## 改善箇所説明図

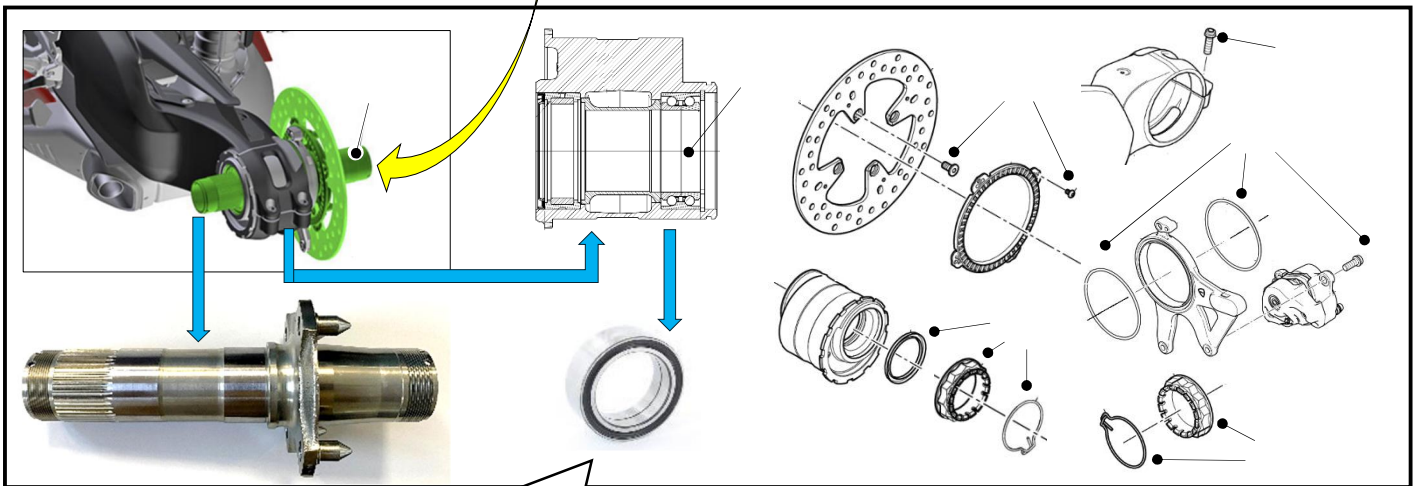
1. 後輪車軸 を対策品に交換する。
2. ボールベアリング を新品に交換する。
3. 関連部品 を点検し、損傷があれば新品に交換する。  
関連部品(ボルト、ナット、クリップ、リテーナー、ダストガードなど)

後輪車軸において、強度検討が不十分なため、切欠部に過度な応力が生じることがある。そのため、走行中に後輪車軸に亀裂が入り、異音が発生し、最悪の場合、後輪車軸が破断し、転倒するおそれがある。

全車両、後輪車軸を対策品に交換し、ホイールベアリングを新品に交換する。なお、後輪車軸の関連部品を点検し、損傷があれば新品に交換する。
